**Gemeindeverwaltungsverband  
Oberes Zabergäu**

**Flächennutzungsplan**

**10. Änderung der 1. Fortschreibung**

## Nachtrag zum Erläuterungsbericht

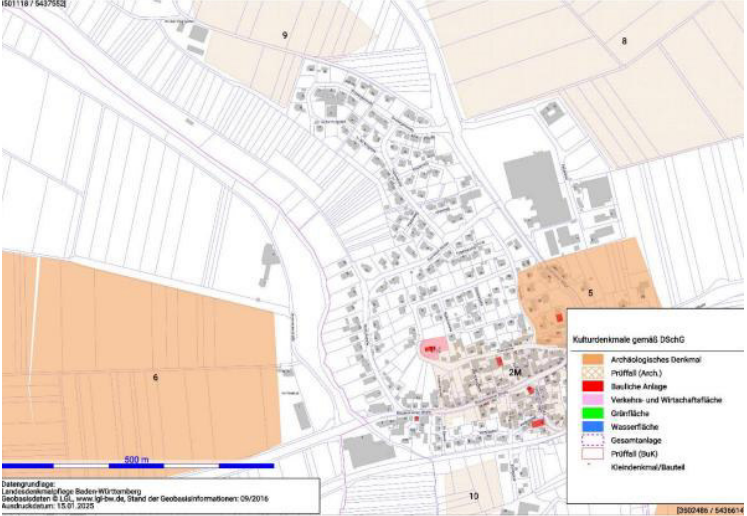
<p>15. Regionalverband Heilbronn-Franken vom 30.01.2025</p>	<p>Als Anlage überlassen wir die Stellungnahme des Regionalverbandes zu o. g. Verfahren. Der Versand erfolgt ausschließlich digital.</p> <p>Vielen Dank für die Beteiligung an dem o. g. Verfahren.</p> <p>Wir kommen mit Blick auf den geltenden Regionalplan Heilbronn-Franken 2020 zu folgender Einschätzung:</p>

Anregungen von	Inhalt der Anregungen	Beschluss des Gemeinsamen Ausschusses
	<p><u>Riedfurt-West, 2. Änderung – KiTa Jakobsäcker (Gemeinbedarf, ca. 0,4 ha)</u> Wir verweisen auf unsere Stellungnahme im Bebauungsplanverfahren vom 10.07.2024.</p> <p>Wir stufen die Planung als nicht regionalbedeutsam ein und tragen somit keine Bedenken vor.</p> <p><u>Feuerwehrmagazin Zaberfeld (Gemeinbedarf, ca. 0,4 ha)</u> Wir stufen die Planung als nicht regionalbedeutsam ein und tragen somit keine Bedenken vor.</p> <p><u>Berichtigung: Dämmle – 1. Änderung (Zaberfeld) (Wohnbaufläche, ca. 2,6 ha)</u> Da durch die Planung keine regionalplanerischen Zielfestlegungen betroffen sind, tragen wir keine Bedenken vor.</p> <p>Darüber hinaus liegt das Plangebiet in einem als Grundsatz der Raumordnung festgelegten Vorbehaltsgebiet für Erholung nach Plansatz 3.2.6.1. Den dort festgelegten Belangen ist in der Abwägung ein besonderes Gewicht beizumessen.</p> <p>Wir bitten um Beteiligung im weiteren Verlauf dieses Verfahrens.</p>	<p>Kenntnisnahme.</p> <p>Kenntnisnahme.</p> <p>Kenntnisnahme.</p> <p>Kenntnisnahme.</p> <p>Kenntnisnahme. Es handelt sich hierbei um eine Entwicklung im Innenbereich, welche bereits im Jahr 2017 rechtskräftig wurde. Der Flächennutzungsplan wird lediglich gem. § 13a (2) Nr. 2 BauGB berichtigt, was verfahrensfrei erfolgen kann. Bei Punkt C im Erläuterungsbericht handelt es sich somit lediglich um eine Information, nicht um eine förmliche Änderung.</p> <p>Kenntnisnahme und Beachtung.</p>

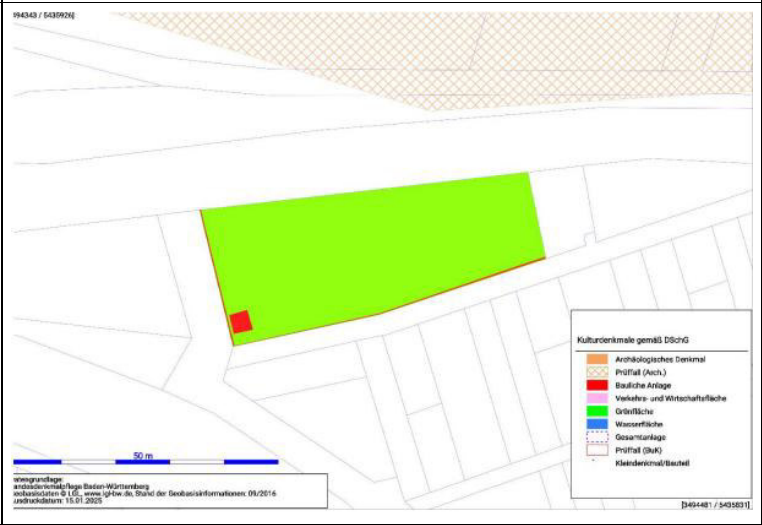
<p>16. Landratsamt Heilbronn Bauleitplanung und Projekte Bauen und Umwelt vom 31.01.2025</p>	<p>Beigefügt erhalten Sie die Stellungnahme des Landkreises Heilbronn zu oben genannter Bauleitplanung.</p> <p>Bitte beachten Sie, dass der Versand der Stellungnahme ausschließlich digital erfolgt.</p> <p>Zu dem Vorhaben nimmt das Landratsamt wie folgt Stellung:</p> <p><b>Bauplanungsrecht</b> <u>Berichtigungsfläche „Dämmle 1. Änderung“</u> Für die Berichtigungsfläche „Dämmle – 1. Änderung“ in Zaberfeld wird gerade ein Bebauungsplan „Dämmle 2. Änderung“ aufgestellt. Dabei wird ein Teil der dargestellten Fläche als Sondergebiet ausgewiesen. Die Fläche ist als Sonderbaufläche im Flächennutzungsplanverfahren auszuweisen. Die Gebietsfestsetzung ist in der Offenlage dahingehend zu ändern.</p>	<p>Kenntnisnahme.</p> <p>Die Anregung wird aus mehreren Gründen nicht aufgenommen: Ein Flächennutzungsplan ist nicht parzellenscharf. Zudem handelt es sich lediglich um eine (verfahrensfreie) Berichtigung gem. § 13a (2) Nr. 2 BauGB. Bei Punkt C im Erläuterungsbericht handelt es sich somit lediglich um eine Information, nicht um eine förmliche Änderung. Des Weiteren wird die Sondergebietsnutzung nur als Zwischennutzung gem. § 9 (2) Nr. 2 BauGB festgesetzt (eine Nachnutzung als allgemeines Wohngebiet wird im Bebauungsplan festgesetzt).</p>
